KYSTVERKET

Deres ref.:	Vår ref	Arkiv nr	Saksbehandler	Dato
	2021/2590-5		Bjarte Holta	14.09.2021

Tillatelse etter Havne- og farvannsloven - ny plassering av forflåte - Lokalitasnr 11687 - Ramsvik - Alver kommune - Vestland fylke

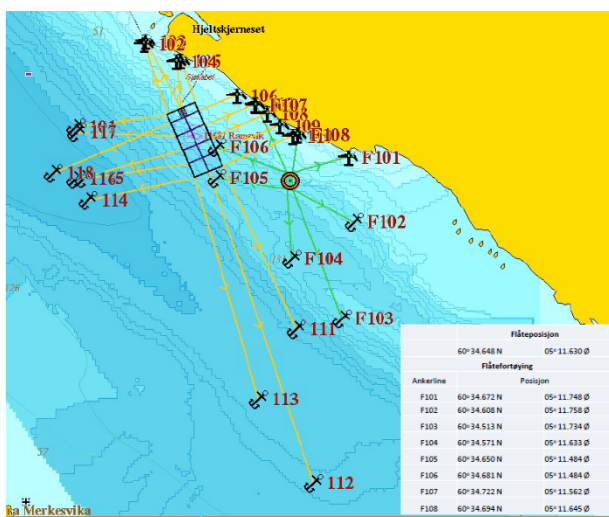
Selskapet søker nå om å fortøye en separat forflåte ved siden av stålanlegget, for å erstatte flåten som er integrert i anlegget, slik som vist i kartet under.

Selve anlegget vil ikke bli endret, søknaden dreier seg kun om endret plassering av forflåte. Endret plassering av forflåte vil ikke medføre noen ytterligere begrensninger for sjøtrafikken da flåten ikke vil komme lenger ut mot farled i forhold til anlegget.
